Uavhengig kvalitetssikring Holter sag, Nannestad

Notat

Kvalitetssikringsrapport iht. NVEs kvikkleireveileder 1/2019

Dokumentnr.: 23046-RIG01

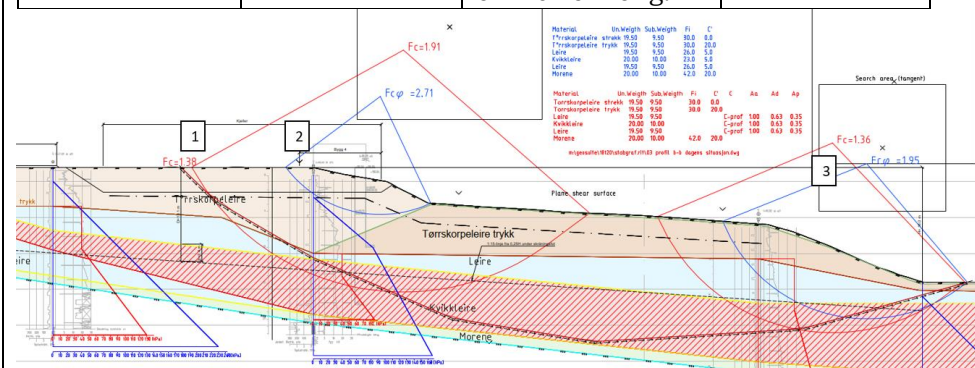
Grunnvannstand og poretrykksforhold	Lukket		Registrert undertrykk i borpunkt 2 på 18 m dybde sammenlignet med hydrostatisk. For måler på 10 m dybde er det registrert poretrykk tilsvarende grunnvannstand 1,8 m under terrengnivå (hydrostatisk). 17.02.2023 ERA avklart i møte med Løvlien om valg av grunnvannstands nivå i beregningene. Lukket.
	Tolkning av konsolideringsforhold	Lukket		Det er tolket OCR for en dybde i ett borpunkt, hvor OCR er tolket til 3,9. Beskrives at OCR-forholdet er valgt noe konservativt for kvikkleiren. Tidligere terrengnivå vurdert å ligge på +200, som stemmer overens med marin grense. ERA ønsker tolkning av OCR mot dybden, med resultater fra ødometer, for å se hva slags OCR-tolkning som ligger til grunn for SuA-profilene. 17.02.2023 Løvlien legger ved OCR-tolkning i revidert rapport.

01.03.2023: Rev.05 OK, lukket. Enig i tolkning.
	Tolkning av skjærfasthet	Lukket		<p>Generelt: Valgt SuA-profil basert på CPTU-korrelasjoner. Treaksforsøk forkastet pga. for høy konsolidering.</p> <p>ERA savner presentasjon av valgt OCR-kurve i Rapport nr.2 som beskrevet i forrige avsnitt for å vurdere skjærstyrkeprofilene</p> <p>Lineær SuA-profil som er tegnet som antas å gjelde for kvikkleiren, har 3,5 kPa/m i lineært stigningstall.</p> <p>Anisotropi: OK, benyttet anbefalte verdier.</p> <p>Snitt A1: Kontroll borpunkt 5: Dybde 10 m kvikkleire: benyttet 50 kPa + 1,5 kPa/m. For snittet ligger bpkt. 5 ca. 5 m høyere, og CPTU for pkt 5. vil dermed gi høyere overlaging for kvikkleirelaget basert på dagens terreng.</p> <p>ERA lurte på hvor godt grunnlag Løvlien har for å si noe om konsolideringsgraden for materialet nede i ravedalen og dens skjærstyrke? ERA ønsker dialog med Løvlien om denne styrken skal endres, eller om det er grunnlag for å benytte +50 kPa for kvikkleirelaget i snitt A1.</p> <p>17.02.2023 Løvlien tar en sjekk på dette, og sammenligner OCR-profiler i borpunkt 2 og 5 og ser om styrken i borpunkt 5 i snitt A1 skal revideres.</p> <p>02.03.2023 Rev.05: Su-profil er revidert, og justert ned. OCR- og Su-tolkning virker fornuftig.</p>

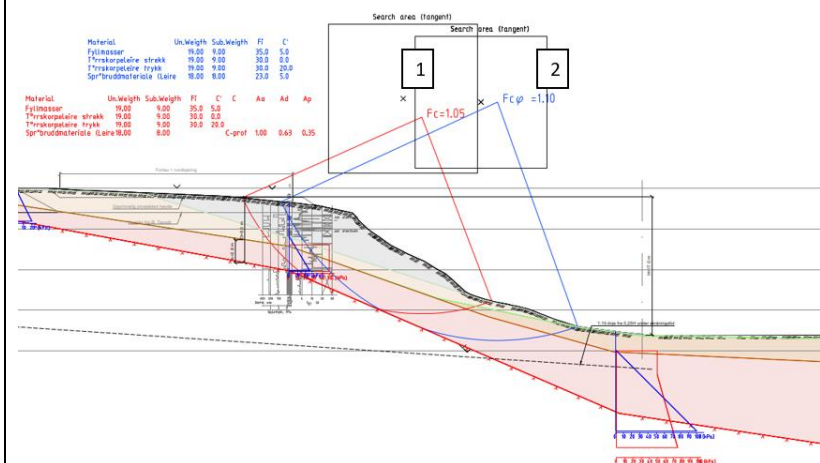
Vi er stort sett enige i beregninger som er gjort for profil B.
ERA ønsker at det utføres en plane-critical beregning etter tiltak slik det er gjort for eksisterende situasjon.
Bruddflate kan vurderes å flyttes noe høyere der Su er lavere, hvis dette viser seg å gi lavere sikkerhet.

17.02.2023
Løvlien utfører ny beregning med sammensatte bruddflater for å sammenligne eksisterende og ny situasjon.

Rev06: Løvlien har revidert beregninger som foreslått, og sikkerhetsnivå er vurdert tilfredsstillende for bruddflater innenfor $L=2H$ fra skråningskant.

Snitt C-C

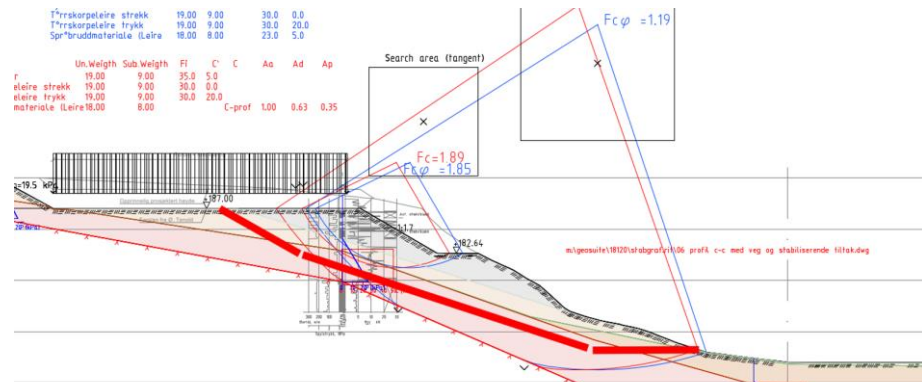
Bruddfigur fra venstre	Sikkerhet initial	Sikkerhet etter tiltak	Økt sikkerhet
1	1,05 (udrenert, sirkulær)	1,29	18% (OK)
2	1,10 (drenert, sirkulær)	1,19	8% (OK)

ERA ønsker at Løvlien beregner et ikke-sirkulært snitt, altså en vurdering av flakskred ettersom det er sprøbruddmateriale på skrått berg med last i topp. Lar stå åpen inntil beregnet, eller annen form for dokumentasjon på at dette er vurdert.

<p>17.02.2023 Løvlien utfører ny beregning med sammensatte bruddflater for å kontrollere sikkerhet mot flakskred.</p> <p>02.03.2023 Rev05: Løvlien har revidert beregninger som foreslått, og sikkerhetsnivå er vurdert tilfredsstillende for bruddflater innenfor L=2H fra skråningskant.</p>
